Parts Modification List

KONICA MINOLTA PHOTO IMAGING, INC.

REF No. 管理No.	QS FA 2181-P001
------------------	-----------------

PARTS MODIFICATION LIST

Parts List P. 4

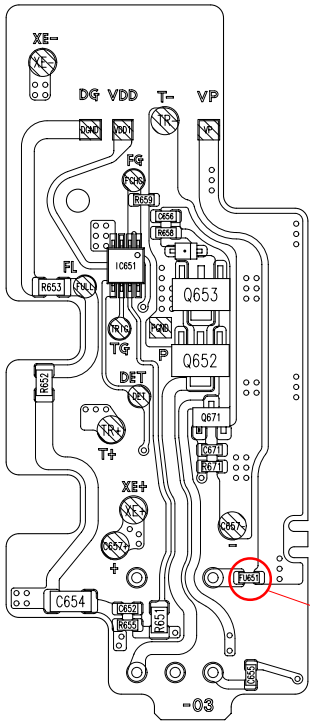
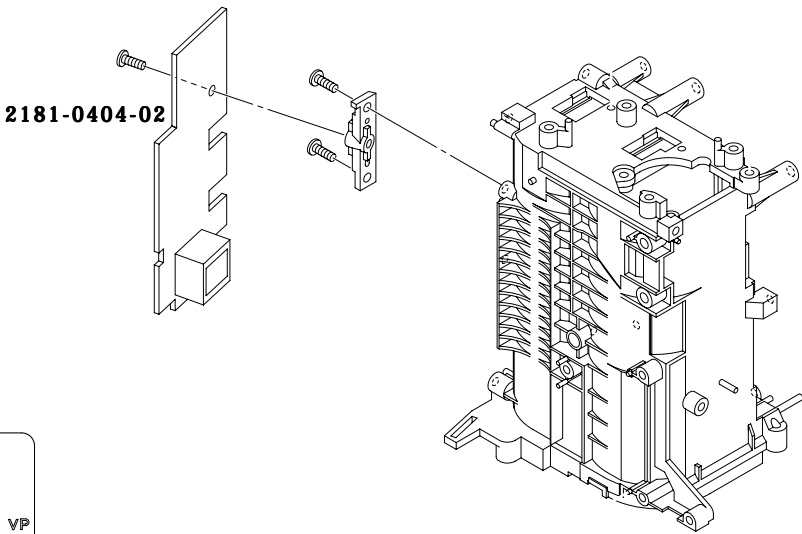
REASON 変更理由	サービス供給として設定する			COMMON MODEL 共通機種	2181-Series
	To supply as a spare part				
Previous	2181-0404-02			2181-0404-02	New
Previous				(9346-3361-01)	New

(9346-3361-01)
FUSE/ ヒューズ
To supply as a spare part
サービス供給として設定する。

Parts List P. 11

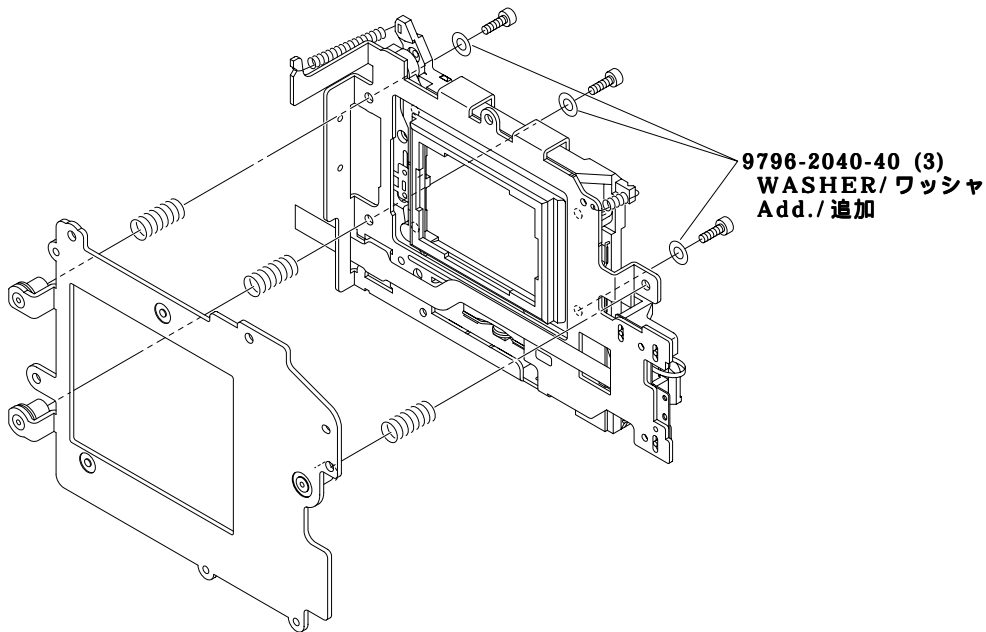
REASON 変更理由	生産都合 For efficient production	COMMON MODEL 共通機種	2181-Series
Previous		9796-2040-40	New

Parts List P. 10

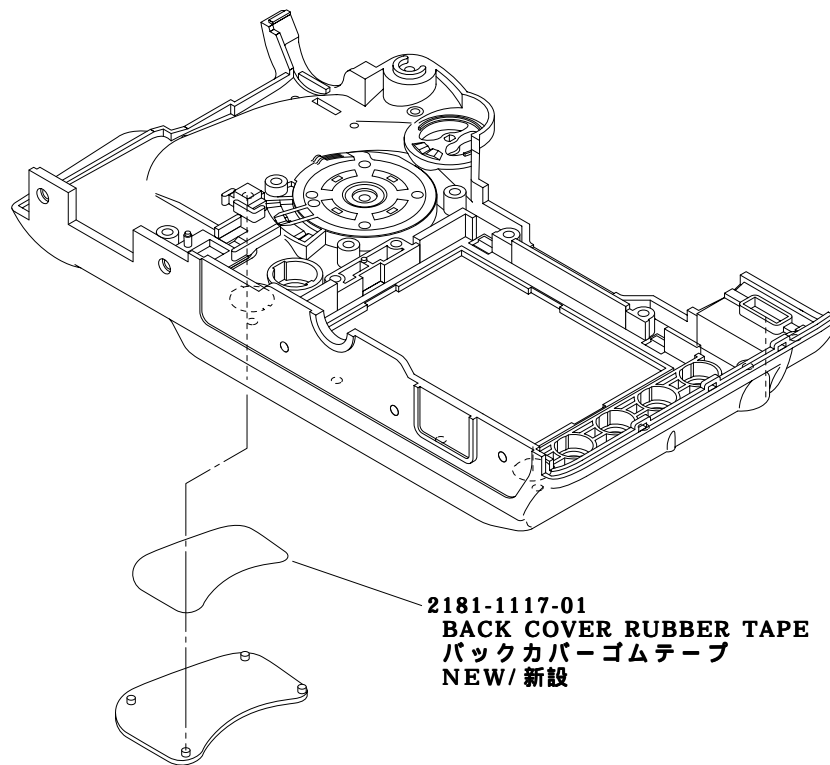
REASON 変更理由	生産都合 For efficient production	COMMON MODEL 共通機種	2181-Series
Previous			2181-1117-01 New

Parts List P. 2

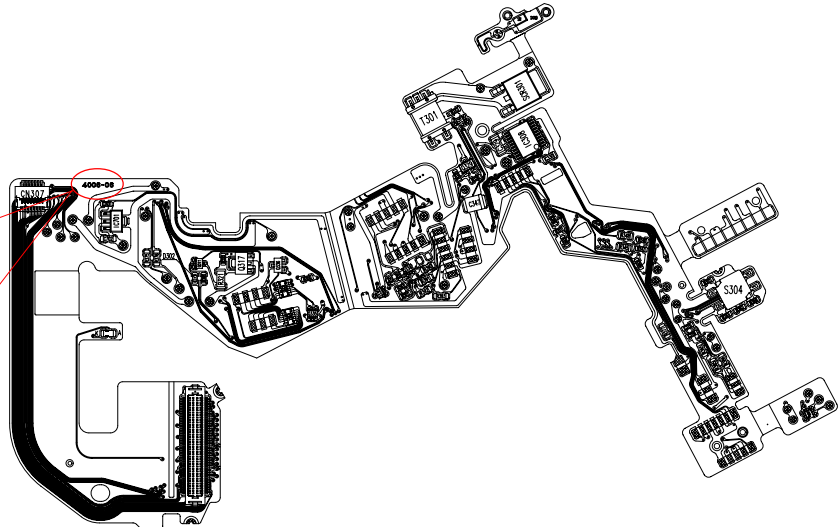
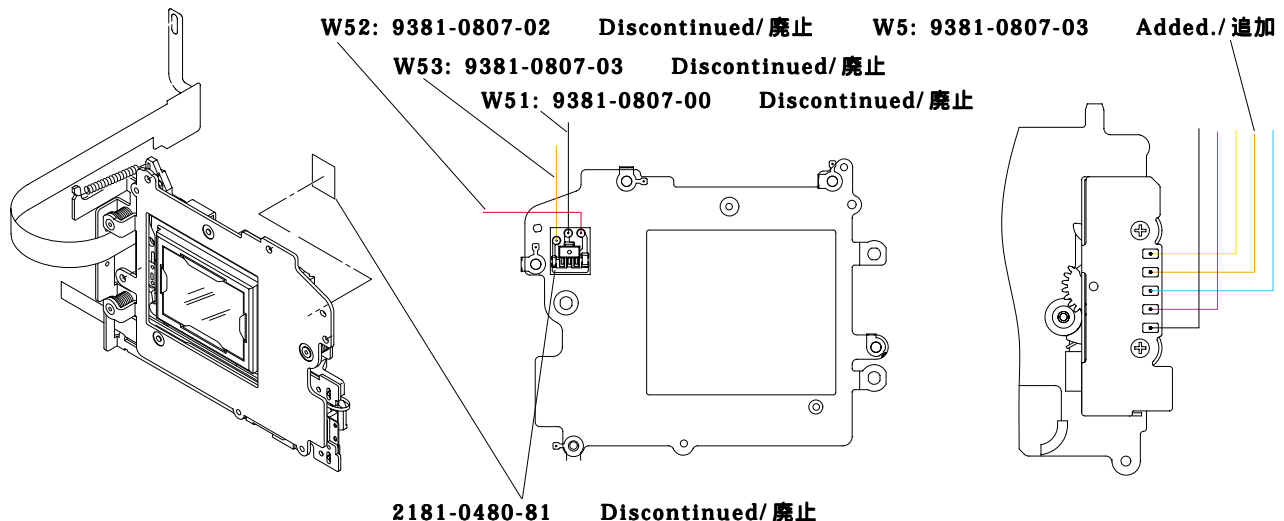
REASON 変更理由	生産都合 For efficient production	COMMON MODEL 共通機種	2181-Series
Previous	2181-0406-03		2181-0406-03
			New

2181-0406-03
Type-1:
"4006-05" or earlier
"4006-05" まで

2181-0406-03
Type-2:
"4006-06" or later
"4006-06" 以降

Previous	2181-0480-81				New
Previous	9381-0807-00				New
Previous	9381-0807-02				New
Previous	9381-0807-03			9384-0807-03	New

Please refer to page 13 of the Parts List for the Wiring Diagram 2 (2181).

Parts List P. 1

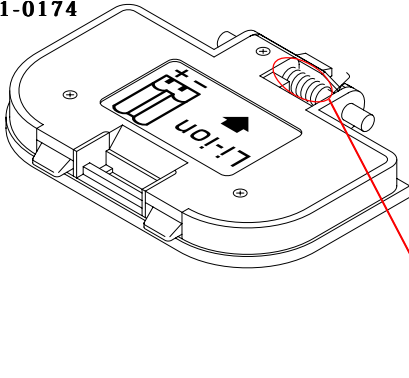
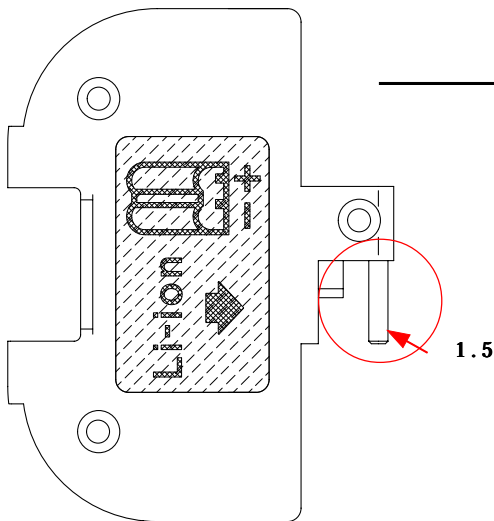
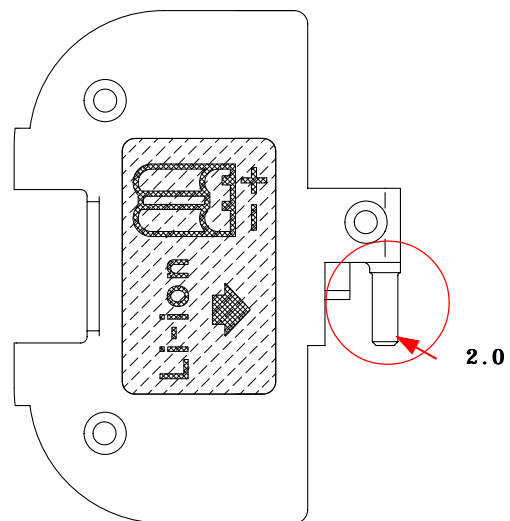
REASON 変更理由	電池カバーセットのSP軸の補強			COMMON MODEL 共通機種	2181-Series	
	Reinforcement of spring shaft of battery cover assy					
Previous	2181-0174-01	○	×	2181-0174-02	New

Parts List P. 11

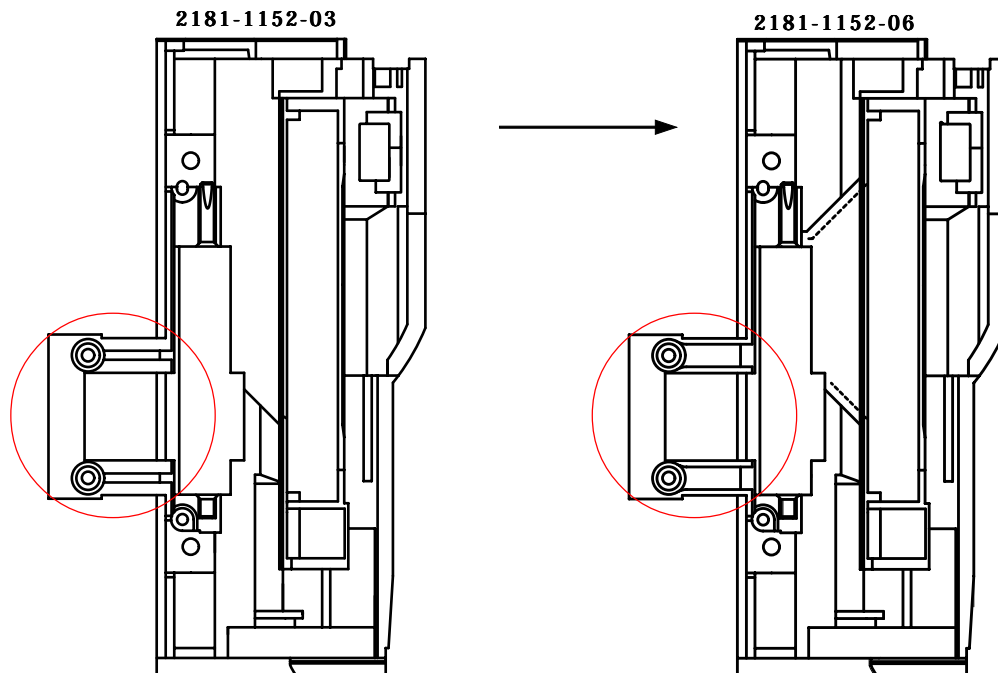
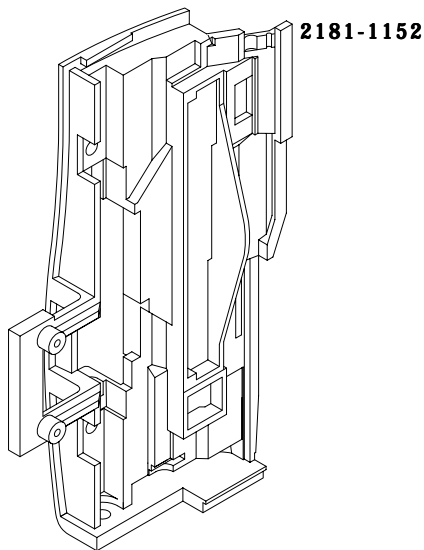
REASON 変更理由	CFカードホルダーのカードカバー押え板部分の補強 Reinforcement of card cover pressing plate of CF card holder	COMMON MODEL 共通機種	2181-Series
Previous	2181-1152-03	○	×
		2181-1152-06	New

Parts List P. 7

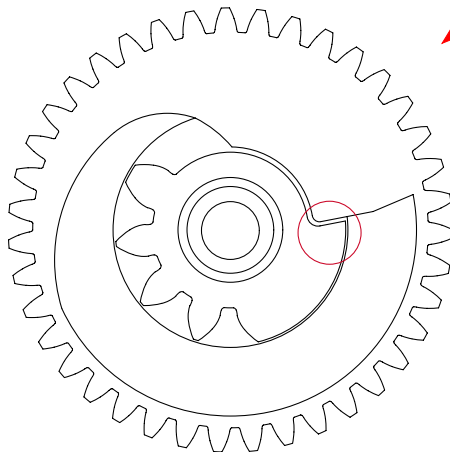
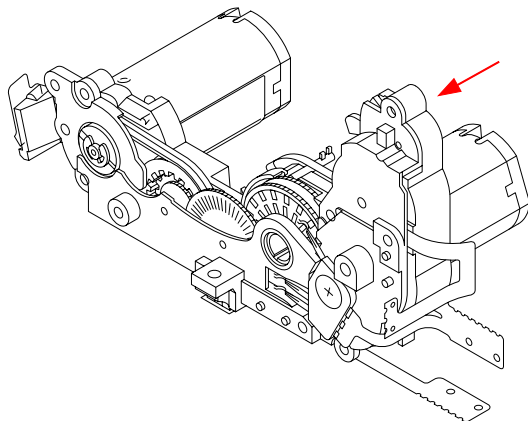
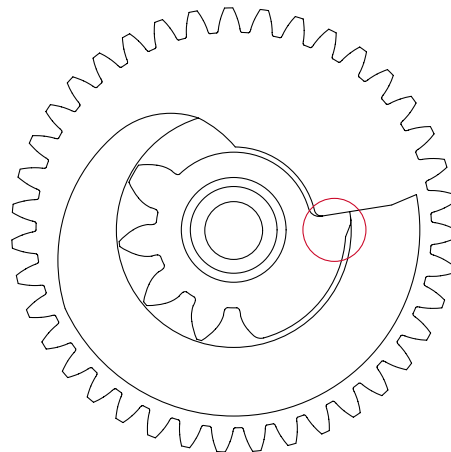
REASON 変更理由	シャッター速写によるError 58の改善			COMMON MODEL 共通機種	2181-Series	
	Corrected the Error 58 by fast shutter-release					
Previous	2181-0500-01	○	×	2181-0500-02	New	
Previous	(2181-0521-01)	○	×	(2181-0521-02)	New

When replasing the AF charge baseplate assy against Error 58, please replace the shutter assy with it.
Error 58においてAFチャージ台板セットを交換する場合、シャッターセットも一緒に交換して下さい。

Parts List P. 7, 8

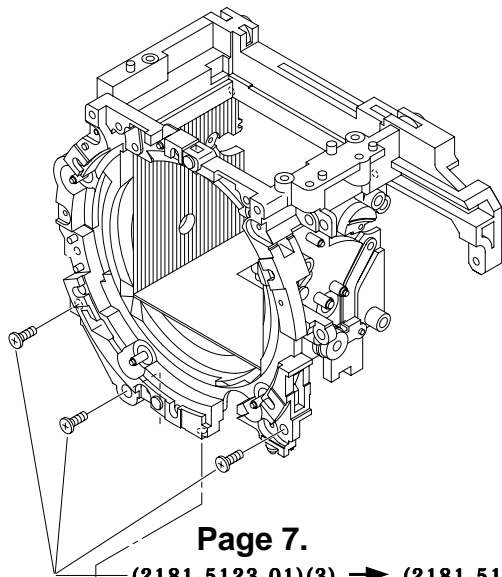
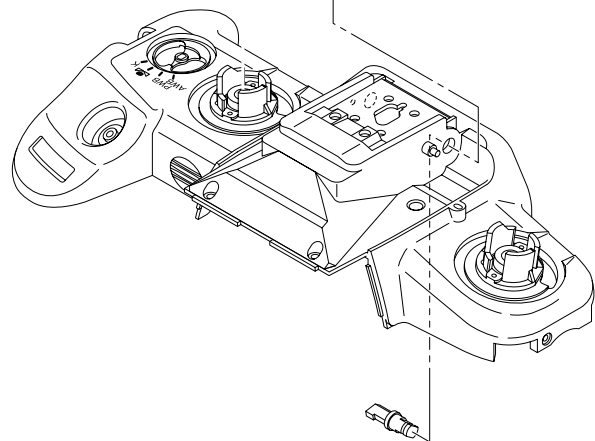
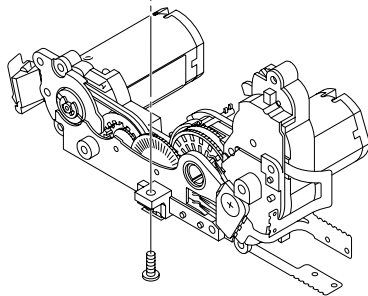
REASON 変更理由	欧州におけるRoHS規制への対応 Compliance with RoHS in Europe			COMMON MODEL 共通機種	2181-Series
Previous	(2089-1621-01)	○	×	(2089-1621-02)	New
Previous	(2181-5123-01)	○	×	(2181-5123-02)	New

(2089-1621-01) → (2089-1621-02)

RoHS-compliant product may not be distinguished due to lens material/ processing change.
Please control by parts number.
